Procès-verbal de contrôle d'une installation électrique en BT et TBT

NON CONFORME

Rue	Platanenlaan
Numéro	16
Boîte	
Postcode	1500
Commune	Halle
Pays	Belgique

Visite de contrôle d'une ancienne installation électrique domestique d'une unité d'habitation lors de la vente sur la demande du vendeur selon (AR 08/09/2019) - RGIE Livre 1 - 8.4.2. et 8.2.1. et 4.2.4.3.

Image du tableau de repartition et de manoeuvre:

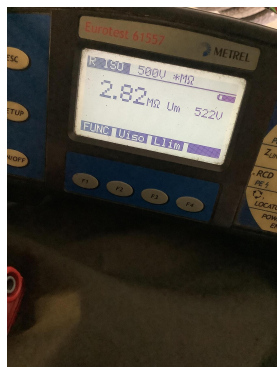
15.01 Le tableau de distribution n'est pas aisément accessible. (Livre 1 Sous-section 5.3.5.1.C.)

15.02 Réaliser ou compléter le repérage des circuits/départs et/ou appareillage, bornes de raccordements, etc. (Livre 1 Sous-section 3.1.3.1. et 3.1.3.3.A. et 5.1.6.1)

15.05 (Re)placer la porte et/ou l'écran de protection du tableau. Possibilité de contact avec des pièces nues sous tension (Livre 1 Section 5.1.4. et 5.3.5.1.A. et 4.2.2.3.)

15.09 Potéger correctement les pièces nues sous tension et accessibles (Livre 1 Section 5.1.4. et 4.2.2.3.)

15.13 La tension nominale de service n'est pas indiqué clairement sur le tableau (Livre 1 Sous-section 3.1.3.3.)

15.14 Absence d'un interrupteur omnipolaire qui permet de mettre le tableau complet hors tension. (Livre 1 Sous-section 5.3.5.1.B. et note)
